**REF.:** Aprueba las respuestas a observaciones formuladas al Informe Técnico Preliminar de Calificación de Instalaciones de los Sistemas de Transmisión para el Periodo 2020—2023.

## **RESOLUCION EXENTA N° 760**

# RESPUESTA A OBSERVACIONES REALIZADAS POR LAS EMPRESAS AL INFORME TÉCNICO PRELIMINAR DE CALIFICACIÓN DE INSTALACIONES DE TRANSMISIÓN

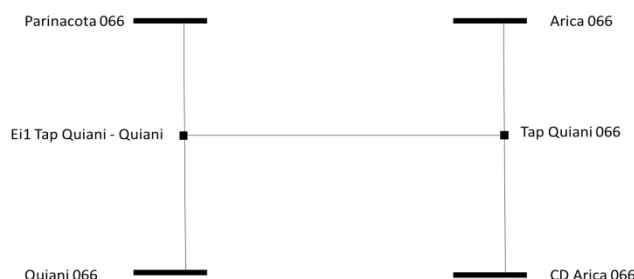
Nº	Identificación del Título, Subtítulo, Número de página y/o documento anexo observado	Observación	Propuesta	Respuesta
			con lo establecido en el Decreto 23T.	instalación. Sin perjuicio de lo anterior, esta instalación se incorporará en la tabla de instalaciones que salen de servicio antes de diciembre de 2021.
2	General	A pesar de encontrarse incorporadas las líneas Candelaria 220 -> Puente Negro 220 y Puente Negro 220 ->Colbún 220 como instalaciones Nacionales, la Subestación Puente Negro 220 kV se encuentra omitida en el Informe Preliminar, no apareciendo en ninguna de las categorías de clasificación de instalaciones (Nacional, Zonal o Dedicada).	Incorporar y considerar en las simulaciones, la subestación Puente Negro 220 kV para que la CNE establezca su clasificación. Considerando además qué debido a la clasificación de Candelaria 220 -> Puente Negro 220 y Puente Negro 220 ->Colbún 220 como instalaciones Nacionales, esta subestación también debiese pertenecer a la misma categoría.	<b>Se acoge la observación.</b> Se incorporará en el cuadro correspondiente el tramo de subestación Puente Negro.

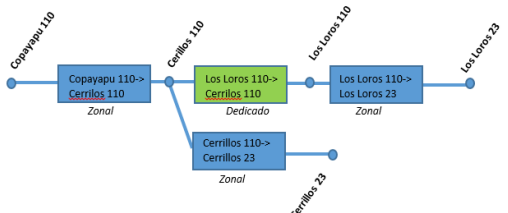
Nº	Identificación del Título, Subtítulo, Número de página y/o documento anexo observado	Observación	Propuesta	Respuesta
1	Sección 3.1.2 Tramos de transporte, Tabla 4.	En la Resolución Exenta N°673 del 5 de octubre de 2018 que aprueba el Informe Técnico Preliminar de Calificación de Instalaciones de los Sistemas de Transmisión para el período 2020 – 2023 (Informe Técnico), no está indicado el tramo de transporte “Nueva Pozo Almonte – Pozo Almonte”, existente en el modelo y la malla de conectividad que es parte de los anexos del Informe Técnico. Por lo tanto, dado que la Subestación Nueva Pozo Almonte secciona la línea 1x220 Lagunas – Pozo Almonte, ambos tramos deben ser Calificados como segmento Nacional.	<p>i. Calificar el tramo de transporte “Nueva Pozo Almonte – Pozo Almonte” como Nacional.</p> <p>ii. Incorporar el tramo de transporte “Nueva Pozo Almonte – Pozo Almonte” en la tabla 4 “Tramos de Transporte pertenecientes al Sistema de Transmisión Nacional”.</p>	<b>Se acoge parcialmente la observación.</b> La instalación será incorporada en el cuadro final, aplicándosele la metodología y criterios establecidos en la RE 380/2017.

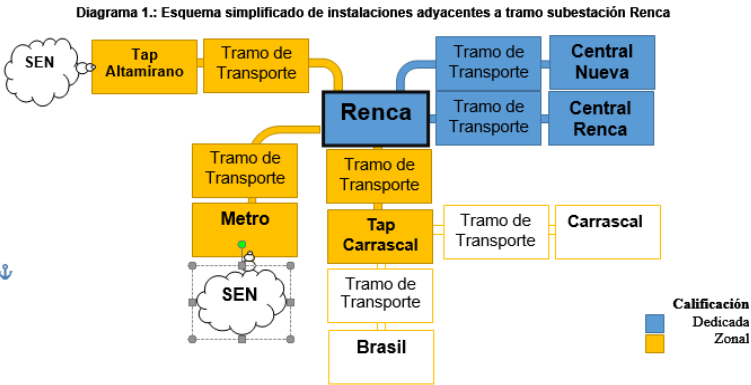
3	3.2.2. TRAMOS DE TRANSPORTE	En relación con el tramo Tarapacá 11,5 kV – Tarapacá APL 13,8 kV (Z_38), que se entiende que se refiere al transformador 13,8/6,9 kV, las barras de 6,9 kV y el transformador 220/11,5/6,9 kV, se debe señalar que no es posible alimentar el transformador 220/11,5/6,9 kV desde el transformador de 13,8/6,9 kV.	Se solicita clasificar el tramo Tarapacá 11,5 kV – Tarapacá APL 13,8 kV (Z_38) como dedicado.	Se acoge parcialmente la observación. Para efectos de lo anterior se modelará la apertura de la barra 6,9 kV, aplicándose luego las metodologías y criterios establecidos en la RE

Nº	Identificación del Título, Subtítulo, Número de página y/o documento anexo observado	Observación	Propuesta	Respuesta
				380/2017.

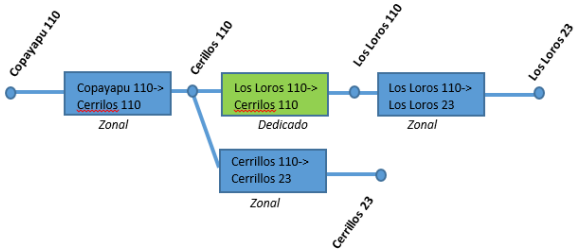
4	<p>4.15 Calificación de Instalaciones Mediante Planes de Expansión. Párrafo segundo</p>	<p>En la sección 4.15 relacionada con la Calificación de Instalaciones mediante Planes de Expansión se realiza una distinción respecto a obras contenidas en el Decreto Exento N°418 que “Fija listado de instalaciones de transmisión zonal de ejecución obligatoria, necesarias para el abastecimiento de la demanda”, indicando que para las obras de transmisión Zonal en construcción, se distinga la Calificación de estas en función de su fecha de puesta en servicio estimada. Es decir, aquellas obras que tienen una fecha de puesta en servicio posterior a la fecha de corte mantendrán su calificación como pertenecientes al sistema de transmisión Zonal, en cambio aquellas obras con una fecha estimada anterior a la fecha de corte serán consideradas como instalaciones existentes, pudiendo ser adscritas a los distintos segmentos de transmisión y</p>	<p>i. Modificar los criterios indicados en la sección 4.15 respecto a distinguir instalaciones en función de su fecha estimada de puesta en servicio para obras zonales en construcción de ejecución obligatoria, contenidas en el Decreto Exento N°418 del 2017.</p> <p>ii. Eliminar en el segundo párrafo de la sección 4.15 el siguiente texto: “excluyéndose las obras que hubiesen estado en</p>	<p><b>No se acoge la observación.</b> El régimen de pago de las instalaciones zonales en construcción a que se refiere el artículo decimotercero transitorio de la Ley 20.936, es distinto al de las obras de expansión, las que adquieren un derecho recibir una remuneración por los siguientes cinco periodos tarifarios.</p> <p>Considerando lo anterior, el Informe Técnico Preliminar dispone que las instalaciones zonales</p>

Nº	Identificación del Título, Subtítulo, Número de página y/o documento anexo observado	Observación	Propuesta	Respuesta
		<p>eventualmente perder el carácter Zonal indicado en el Decreto Exento N°418. Sin embargo, aquellas instalaciones existentes que han sido sujetas a un Plan de Expansión (ampliación) deben mantener su Calificación.</p> <p>Además, de acuerdo a lo indicado en la Resolución Exenta N°111 del 5 de febrero de 2018 que modifica la Resolución Exenta N°380, se indica textualmente que “la Comisión deberá realizar el proceso de calificación en consistencia con las expansiones de transmisión fijadas a través de los respectivos decretos”.</p> <p>Por otro lado, lo indicado en el artículo decimotercero transitorio, inciso segundo que indica que para la revisión de esta nómina de proyectos zonales la Comisión deberá considerar los criterios señalados en los literales a), b), c) y d) del inciso segundo del artículo 87°.</p> <p>Finalmente, lo indicado en el segundo párrafo de la sección 4.15, contradice lo fijado metodológicamente para el proceso de Calificación. Por lo tanto, se solicita su corrección.</p>	<p>construcción y que hubiesen sido incluidas en el mencionado proceso. Sin perjuicio de lo anterior, aquellas obras de transmisión zonal en construcción, asociadas al artículo decimotercero transitorio de la Ley N° 20.936, con una fecha de puesta en servicio estimada, posterior a la fecha de corte, mantendrán su calificación como pertenecientes al sistema de transmisión zonal. Por lo tanto, aquellas obras de transmisión zonal en construcción, con una fecha de puesta en servicio estimada, anterior a la fecha de corte serán consideradas como existentes, pudiendo ser adscritas a los distintos segmentos de transmisión”.</p>	<p>en construcción que se encuentran en servicio previo a la fecha de corte (31 de diciembre de 2017), deben ser sometidas a los análisis presentados en la metodología de calificación.</p> <p>Adicionalmente, respecto de lo que señala la empresa que realiza la observación, de acuerdo a lo contenido en el primer párrafo de la sección 4.15 del Informe Técnico, se aplica la misma restricción para las obras de ampliación contenidas en los decretos que fijan los planes de expansión del sistema de transmisión troncal.</p>

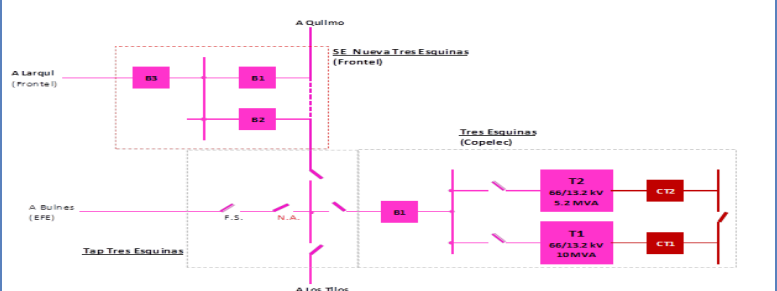
Nº	Identificación del Título, Subtítulo, Número de página y/o documento anexo observado	Observación	Propuesta	Respuesta
1	<p>Sección 3.3.1: Tramos de Subestación. Página 58 del informe</p>	<p>El tramo "SE-D_318 Putagan es calificado como Dedicado</p>	<p>El tramo "SE-D_318 Putagan" debiera ser calificado como Zonal.</p> <p>El tramo " D_422 Chacahuin 066-&gt; Putagan 066" debería ser calificado como Zonal.</p> <p>De acuerdo con lo presentado en el informe preliminar de calificación, los tramos en cuestión al ser calificados como dedicados aíslan del resto del sistema zonal los tramos zonales SE-Z_326, Z_818, Z_819, Z_934, ya que por un extremo limitan con las instalaciones de Ancoa 66/13.8 que no son parte de la calificación de instalaciones y por el otro extremo limitan con las instalaciones indicadas en esta observación. Por tanto, para mantener la continuidad del sistema zonal se debería calificar las instalaciones SE-D_318 y D_422 como Zonales</p>	<p><b>Se acoge parcialmente la observación.</b> Se actualizó la potencia instalada de la central, de acuerdo a los antecedentes recopilados a la fecha de inicio del proceso de calificación.</p>

Nº	Identificación del Título, Subtítulo, Número de página y/o documento anexo observado	Observación	Propuesta	Respuesta
			 <p>Además, se debe indicar que la potencia neta considerada en el informe para la central Embalse Ancoa de 32MW no corresponde a la indicada en la sección de InfoTécnica del Coordinador, la cual se indica como 24.113MW. Si se utiliza este valor la calificación de las instalaciones D_318 y D_422 serían zonales y no dedicadas de acuerdo con los criterios indicados para instalaciones radiales.</p>	
2	Sección 3.3.2: Tramos de Transporte Página 69 del informe	El Tramo "D_422 Chacahuin 066-> Putagan 066" es calificado como Dedicado	<p>El tramo "SE-D_318 Putagan" debiera ser calificado como Zonal.</p> <p>El tramo " D_422 Chacahuin 066-&gt; Putagan 066" debería ser calificado como Zonal.</p> <p>De acuerdo con lo presentado en el informe preliminar de calificación, los tramos en cuestión al ser calificados como dedicados aíslan del resto del sistema zonal los tramos zonales SE-Z_326, Z_818, Z_819, Z_934, ya que por un extremo limitan con las instalaciones de Ancoa 66/13.8 que no son parte de la calificación de instalaciones y por el otro extremo limitan con las instalaciones indicadas en esta observación. Por tanto, para mantener la continuidad del sistema zonal se debería calificar las instalaciones SE-D_318 y D_422 como Zonales</p>  <p>Además, se debe indicar que la potencia neta considerada en el informe para la central</p>	<p><b>Se acoge parcialmente la observación.</b> Se actualizó la potencia instalada de la central, de acuerdo a los antecedentes recopilados a la fecha de inicio del proceso de calificación.</p>

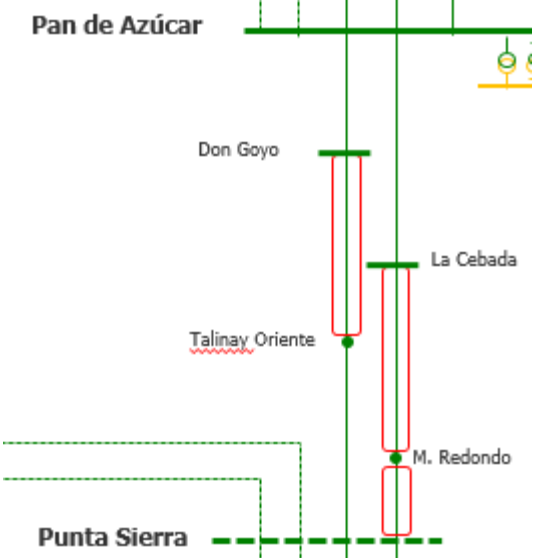
Nº	Identificación del Título, Subtítulo, Número de página y/o documento anexo observado	Observación	Propuesta	Respuesta
	Tabla 4	<p>Las instalaciones más relevantes que se pueden individualizar como parte de la interconexión de los ex sistemas SIC y SING son las siguientes: Patio GIS propiedad de TEN, Patio GIS propiedad de INTERCHILE y tramo de interconexión compuesto por mufas, extensión de barras GIS, equipos de protección, obras civiles, entre otros.</p> <p>Como parte de los antecedentes que se deben tener en cuenta, está el Decreto Exento N°158 del 2015, que estableció exigencias que se debían cumplir en el proyecto “Sistema de transmisión 500 kV, Mejillones – Cardones” (proyecto TEN) como condición para la licitación y desarrollo de la obra “Nueva Línea 2x500 kV 1500 MW entre S/E Los Changos y S/E Nueva Crucero Encuentro, Banco de Autotransformadores 2x750 MVA 500/220 kV en S/E Nueva Crucero Encuentro, Banco de Autotransformadores 750 MVA 500/220 kV en S/E Los Changos y Nueva Línea 2x220 kV 1500 MW entre S/E Los Changos y S/E Kapatúr” y que debían ser entregados a la Comisión Nacional de Energía (CNE).</p> <p>Dentro de los antecedentes y documentos que se solicitaron para garantizar el cumplimiento de las características técnicas y entrada en operación del proyecto TEN, se indica en el literal b) del punto 2.2 del citado decreto, lo siguiente:</p> <p>Diseño y configuración de Subestaciones y equipos: Se deberá entregar la ingeniería de detalle y los planos, ambos aprobados por TEN, para la construcción de las subestaciones Los Changos, Cumbres y de la conexión a la subestación Nueva Cardones.</p> <p>TEN realizó la entrega de todas las exigencias solicitadas en el citado decreto y a través de la Resolución Exenta N°307 de 2015 que “Declara cumplidas las exigencias técnicas contenidas en el Decreto N°158 del Ministerio de Energía por parte de la Empresa Transmisora Eléctrica del Norte S.A., para el desarrollo del proyecto de interconexión que indica” son formalmente aprobadas por la CNE.</p> <p>Por lo tanto, la CNE ha hecho omisión de los antecedentes relacionados a la incorporación de tramos asociados a la interconexión de los ex sistemas SIC y SING, en la subestación Nueva Cardones. Estos antecedentes deben ser considerados para la realización del Informe Técnico Preliminar de Calificación de Instalaciones cuatrienio 2020 – 2023.</p> <p>Como antecedente adicional, TEN ha entregado la Base de Datos en SQL Server al Coordinador Eléctrico Nacional incorporando los elementos de transmisión que interconectan ambos patios GIS, de tal modo que, el estudio de valorización asigne correctamente el AVI y COMA de cada tramo a su respectivo propietario, según corresponda.</p> <p>Como antecedente adicional, entregamos a usted presentación que detalla gráficamente las obras que se llevaron a cabo en el interior de la Subestación Nueva Cardones para la interconexión de los ex sistemas SIC y SING. Esta presentación fue entregada a la Comisión.</p> <p>Por lo tanto, se ve la necesidad de modelar estas instalaciones de transmisión de</p>	<p>INTERCHILE” y “Nueva Cardones TEN”.</p> <p>ii. Incorporar en la tabla 4 un nuevo tramo de transporte “Nueva Cardones INTERCHILE – Nueva Cardones TEN”.</p> <p>iii. Calificar el nuevo Tramo de transporte “Nueva Cardones INTERCHILE – Nueva Cardones TEN” perteneciente al Segmento de Transmisión Nacional</p>	<p>antecedentes entregados por el Coordinador Eléctrico Nacional a esta Comisión de acuerdo a lo dispuesto en el inciso sexto del artículo 100° de la LGSE.</p>

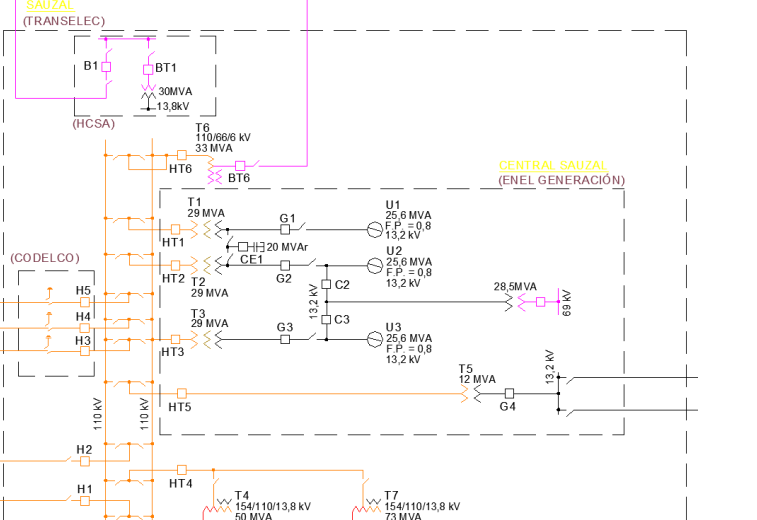
Nº	Identificación del Título, Subtítulo, Número de página y/o documento anexo observado	Observación	Propuesta	Respuesta
		interconexión como un nuevo tramo de transporte cuya Calificación corresponderá a un tramo de transmisión Nacional y, adicionalmente, es necesario incorporar un nuevo Patio de Alta Tensión en el tramo de subestación SE-N_6 “Nueva Cardones” que represente la Sala GIS construida por TEN para concretar el proyecto de interconexión. Luego, en el Informe Final de Calificación se debe incorporar un nuevo nodo en el tramo de subestación SE-N_6.

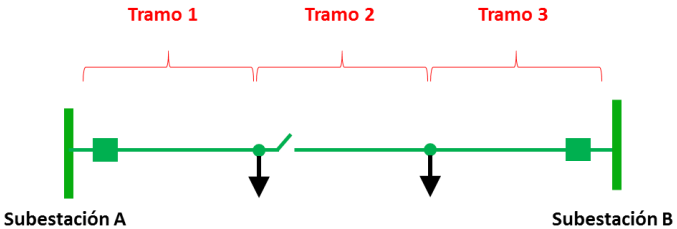
2	<p>Punto 3. Calificación de instalaciones de transmisión para el cuatrienio 2020-2023</p> <p>Tramos de transporte no incluidos</p>	<p>Respecto la aplicación del artículo 100° inciso segundo de la LGSE, el cual dispone que la Comisión incorporará a la resolución de calificación las instalaciones futuras de transmisión en el momento en que entren en operación, queremos señalar algunos de los tramos de transporte y subestación que debiesen incluirse en virtud de lo dispuesto en dicho artículo.</p> <p>Tramos de Transporte</p> <ul style="list-style-type: none"> <li>- Entre Rios 500-&gt;Entre Rios 220</li> </ul> <p>Obra Nueva de transmisión nacional, contenida en el Decreto N° 201. El Coordinador reconoció su entrada en operación con fecha 20 de julio de 2018.</p> <ul style="list-style-type: none"> <li>- Charrua 220-&gt;Entre Rios 220</li> </ul> <p>Obra Nueva de transmisión nacional, contenida en el Decreto N° 201. El Coordinador reconoció su entrada en operación con fecha 20 de julio de 2018.</p> <ul style="list-style-type: none"> <li>- Kimal 500-&gt;Kimal 220</li> </ul> <p>Obra Nueva de transmisión nacional, contenida en el Decreto N°158. La fecha de puesta en servicio por Decreto es diciembre 2020</p>	Se solicita incorporar a la resolución de calificación las instalaciones mencionadas una vez entren en operación, de acuerdo a lo establecido en el artículo 100° de la LGSE	<p><b>No se acoge la observación.</b> La fecha de corte para determinar el conjunto de instalaciones existentes que se deben calificar en el presente proceso, corresponde al 31 de diciembre de 2017.</p> <p>Lo anterior se determinó en consistencia con lo establecido en el inciso final del artículo 100° de la Ley, el cual establece la oportunidad en la que el Coordinador habrá de remitir a la Comisión el listado de instalaciones contenidos en los sistemas de información a que hace referencia el artículo 72°-8, y con la realización del estudio de valorización a que se refiere el artículo 107° de la Ley.</p> <p>Por lo tanto, de acuerdo a lo establecido en el inciso segundo del artículo 100° de la Ley, las instalaciones que menciona la observante serán</p>

Nº	Identificación del Título, Subtítulo, Número de página y/o documento anexo observado	Observación	Propuesta	Respuesta
		<p>- Los Changos 500-&gt;Kimal 500 Obra Nueva de transmisión nacional, contenida en el Decreto N°158. La fecha de puesta en servicio por Decreto es diciembre 2020</p> <p>- Tinguiririca 220-&gt;Tinguiririca 154 Proyecto zonal autorizado de acuerdo al artículo 102 de la ley. Se espera su PES para enero 2019.</p> <p>- Nueva Valdivia 220-&gt;Nueva Valdivia 66 Obra de ampliación incluida en el Decreto N°418 como parte de las obras de ampliación de instalaciones de transmisión zonal, y cuya fecha de PES estimada es abril de 2022.</p> <p>Tramos de Subestación - S/E Entre Ríos Obra Nueva de transmisión nacional, contenida en el Decreto N° 201. El Coordinador reconoció su entrada en operación con fecha 20 de julio de 2018.</p> <p>- S/E Nueva Valdivia Obra de ampliación de transmisión nacional, contenida en el Decreto N°373. La fecha de PES por Decreto es febrero 2019.</p> <p>- S/E Tineo (ex Nueva Puerto Montt) Obra nueva de transmisión nacional, contenida en el Decreto N°134 que modificó Decreto N°201. La fecha de PES por Decreto es julio 2021.</p>		<p>incorporadas en la resolución de calificación una vez que entren en operación, manteniendo la calificación que le hubiese sido asignada en el respectivo plan de expansión que les dio origen.</p>

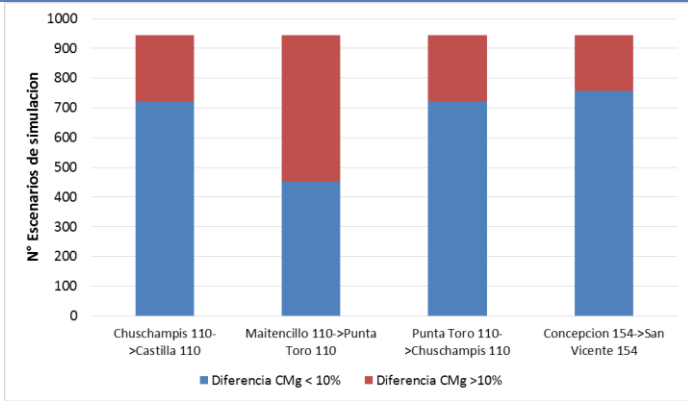
4	<p>Punto 3. Calificación de instalaciones de transmisión para el cuadrenio 2020-2023, tablas 5 y 7</p> <p>Error en propietario de subestación</p>	<p>En el listado de instalaciones calificadas de las tablas 5 y 7, se encuentran los tramos de subestación "Sauzal" y "Sauzal Transelec", respectivamente. De acuerdo a la nomenclatura del informe, el tramo de subestación "Sauzal", calificado como zonal, se conecta con el sistema de 110 kV, mientras que el tramo "Sauzal Transelec", calificado como dedicado, tiene conexiones en 66 kV.</p> <p>Al respecto, se debe aclarar que el patio de 110 kV en la subestación Sauzal es de propiedad de Transelec, mientras que las instalaciones de 66 kV son de propiedad de Hidroeléctrica Cachapoal S.A. (HCSA), por lo que existe un error de nomenclatura en los tramos de subestación calificados.</p> <p>La figura siguiente corresponde al diagrama unilineal del SEN elaborado por el Coordinador, enfocado en la subestación Sauzal, donde se pueden distinguir los propietarios de la misma.</p>	<p>Se solicita corregir la nomenclatura de los tramos de subestación de Sauzal.</p> <p>Se solicita considerar un tramo de subestación "Sauzal Transelec", calificado como zonal, con conexiones a 110 kV, y un tramo "Sauzal HCSA", calificado como dedicado, con conexiones en 66 kV.</p>	<p><b>Se acoge parcialmente la observación.</b> Se procederá a efectuar el cambio en la conectividad de los tramos indicados por la empresa.</p> <p>Sin perjuicio de lo anterior, se aclara que la calificación de instalaciones no trae aparejada la propiedad de las mismas, ni que la propiedad de ellas implique una calificación u otra.</p>

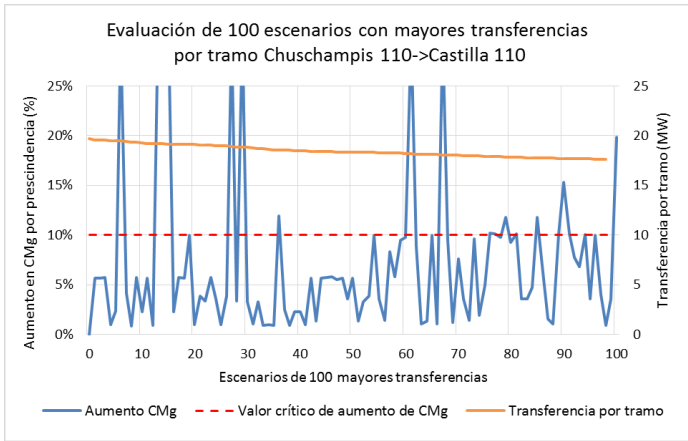
8	<p data-bbox="142 992 367 1114">Punto 3. Calificación de instalaciones de transmisión para el cuatrienio 2020-2023, tabla 8</p> <p data-bbox="142 1170 367 1243">Calificación del tramo de transporte Putagan 66-&gt;Chacahuin 66</p>	<p data-bbox="386 992 1136 1089">El tramo de transporte Putagán 66-&gt;Chacahuín 66 fue calificado en base a la metodología de análisis de instalaciones radiales, la cual está basada en la comparación de los guarismos alfa y beta con capacidad de generación máxima y las demandas máximas de los consumos conectados a cada nodo.</p> <p data-bbox="386 1118 1136 1495">Para ello se comparan las demandas y generación máximas conectadas en los tramos de subestación Putagán y Panimávida. Si el cociente entre la capacidad de generación máxima y la máxima demanda regulada es mayor a 1.82 (guarismo alfa definido en el Informe Preliminar), entonces el tramo de transporte Putagán 66-&gt;Chacahuín 66 y el nodo Putagán 66 son calificados como dedicados, y en caso contrario, se califican como zonales. En este caso, la Comisión consideró que el valor de la capacidad de generación máxima de la central Embalse Ancoa, la cual está conectada al nodo Putagán 66, es de 32 MW, con lo que el cociente calculado es mayor al guarismo alfa. Sin embargo, esta información es errónea puesto que la potencia máxima informada por la empresa Hidroeléctrica Embalse Ancoa S.p.A. al Coordinador es de 27 MW (ver Anexo 3). Incluso, las pruebas de potencia máxima realizadas por el Coordinador arrojaron un valor menor, correspondiente a 24,1 MW (ver Anexo 4). Al considerar ya sea 27 MW o 24,1 MW como potencia máxima de la central Embalse Ancoa, el cociente calculado es menor al guarismo alfa, y por tanto el tramo de transporte Putagán 66-&gt;Chacahuín 66 y el nodo Putagán 66 califican como instalaciones zonales.</p>	Se solicita corregir el valor de la capacidad máxima de generación de la central Embalse Ancoa y por tanto calificar el tramo de transporte Putagan 66->Chacahuin 66 y el nodo Putagan 66 como perteneciente al segmento zonal.	<b>Se acoge parcialmente la observación.</b> Se actualiza la potencia instalada de la central, de acuerdo a los antecedentes recopilados a la fecha de inicio del proceso de calificación.

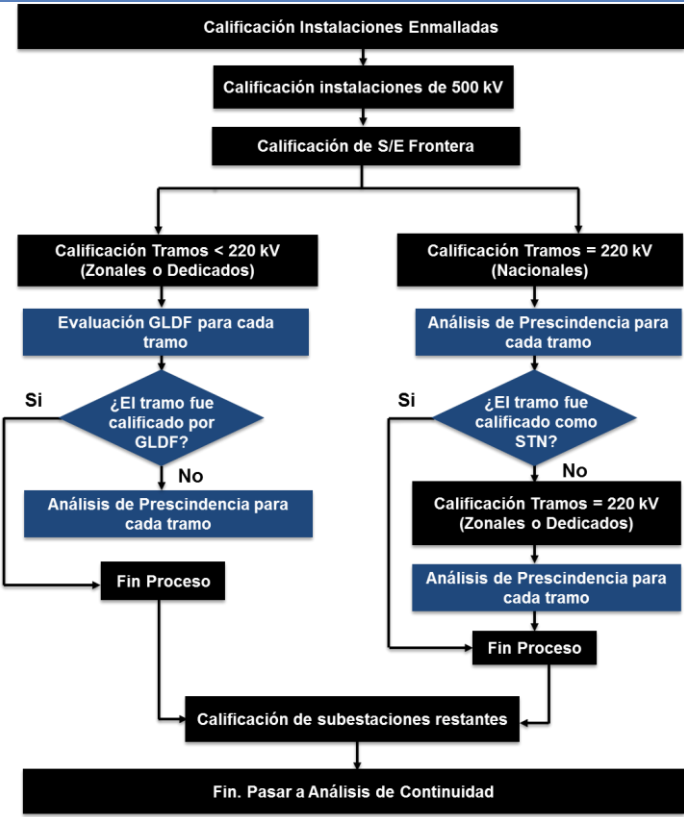
Por otro lado, la figura siguiente ilustra el aumento de los costos marginales por la prescindencia del tramo Chuschampis 110->Castilla 110 para los 100 escenarios con mayor nivel de transferencia (se presentan los 100 escenarios de mayores transferencias de entre los 944 escenarios totales)

Se observa que si bien el escenario de máxima transferencia evaluado por la CNE (escenario 1) no tiene un aumento de más de 10% en los costos marginales, por otro lado en el escenario 6 de mayor transferencia se producen impactos significativos, En términos de nivel de transferencia, no existen mayores diferencias entre el escenario 1

Nº	Identificación del Título, Subtítulo, Número de página y/o documento anexo observado	Observación	Propuesta	Respuesta
		<p>y el escenario 6. El factor que gatilla el impacto es la hidrología. Es decir, estos resultados muestran que la elección de un escenario de análisis que presente la máxima transferencia no asegura ser un caso crítico de evaluación.</p> <p>A juicio de Transelec, es importante considerar una mayor cantidad de escenarios para evaluar los impactos sistémicos. Por ejemplo, considerar todos los escenarios del mes donde se evalúa el impacto de la prescindencia en los costos marginales permitiría tener mayor certeza en una calificación adecuada de las instalaciones.</p>		
10	<p>Punto 5.3. Análisis de instalaciones enmalladas</p> <p>Aplicación de la metodología respecto lo señalado por la Ley</p>	<p>La definición de los Sistemas de Transmisión Dedicados contenida en el artículo 76° de la Ley 20.936 indica lo siguiente:</p> <p>“Los sistemas de transmisión dedicados estarán constituidos por las líneas y subestaciones eléctricas radiales, que encontrándose interconectadas al sistema eléctrico, están dispuestas esencialmente para el suministro de energía eléctrica a usuarios no sometidos a regulación de precios o para inyectar la producción de las centrales generadoras al sistema eléctrico.</p> <p>Asimismo, pertenecerán a los sistemas de transmisión dedicada aquellas instalaciones enmalladas que estén dispuestas para lo que se señala en el inciso anterior, y adicionalmente se verifique que su operación no produce impactos o modificaciones significativas en la operación del resto del sistema, de acuerdo a lo que determine el reglamento...”</p> <p>Es decir, el inciso segundo del artículo 76° establece que las instalaciones enmalladas que pertenezca al sistema de transmisión dedicado deben cumplir dos requisitos copulativamente:</p> <ol style="list-style-type: none"> <li>1. Deben estar dispuestas esencialmente para el suministro de energía a usuarios no regulados o para inyectar la producción de las centrales generadoras al sistema.</li> <li>2. Su operación no produce impactos o modificaciones significativas en la operación del resto del sistema.</li> </ol> <p>A nuestro juicio, la forma en que está planteada la metodología de calificación para instalaciones enmalladas del Informe Preliminar, no asegura el cumplimiento de las dos condiciones que simultáneamente deben cumplir aquellas instalaciones califiquen dentro del segmento dedicado.</p> <p>Para dar cuenta de lo señalado anteriormente, la siguiente figura presenta un esquema resumen de la metodología utilizada para la calificación de las instalaciones enmalladas.</p>	<p>Se solicita revisar la metodología utilizada para calificar las instalaciones enmalladas, de modo de dar cumplimiento a lo establecido en el artículo 76° de la Ley 20.936</p>	<p><b>No se acoge la observación.</b> Para efectos del análisis de instalaciones enmalladas, de acuerdo a la metodología establecida en la RE 380/2017, se parte del supuesto que todas las instalaciones enmalladas que se califican mediante el análisis de prescindencia son parte del sistema de transmisión dedicado. Luego, a partir de dicho supuesto, se verifica si se cumple lo establecido en el inciso segundo del artículo 76° de la Ley, esto es, que la operación de las instalaciones analizadas produce impactos o modificaciones significativas en la operación del resto del sistema. Por lo tanto, y precisamente dado que las dos condiciones que señala la observante deben cumplirse en forma copulativa, basta comprobar que una de ellas no concurre para poder determinar que la instalación bajo análisis no pertenece al sistema de transmisión dedicada, sino al sistema zonal.</p>

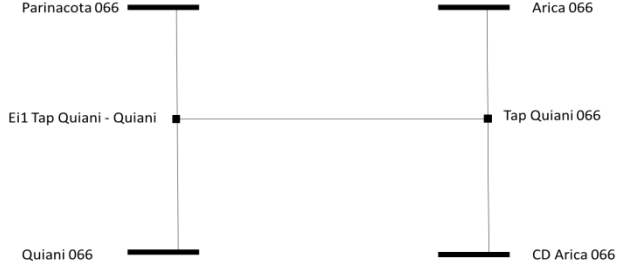
Nº	Identificación del Título, Subtítulo, Número de página y/o documento anexo observado	Observación	Propuesta	Respuesta
		<p>Incluso este análisis de GLDF no se realiza para instalaciones enmalladas de tensión igual a 220 kV, por lo que para dichas instalaciones ni siquiera se evalúa la primera condición.</p> <p>En consecuencia, creemos que la metodología de calificación utilizada en el Informe Preliminar no recoge lo establecido por la Ley 20.936, en particular en lo que respecta a las instalaciones de tipo enmallado, por lo que debiese ser revisada y corregida.</p>
